TB1724

LuK Service Info

Part Nr. 231 0103 10 – 310/310MM TGU6

**New design / Neues Design /
Nouvelle conception / Nuevo
diseño / Nuovo disegno**

Art.-Nr.: 231 0103 10

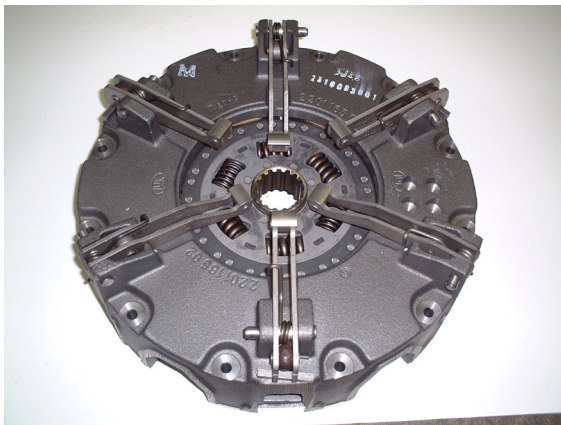
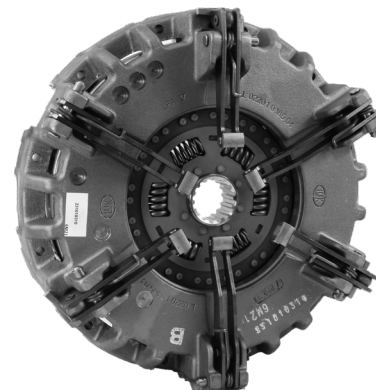
This new design utilises the latest clutch technology, using a vented housing for improved cooling and heat dispersal. Fully interchangeable with existing clutches with no modifications required to vehicle or flywheel. A new fixation bolt set 411 0195 10 12 x M8 x 1.25 x 65mm + Conical washer is supplied with new designs to accommodate the lower housing.g.
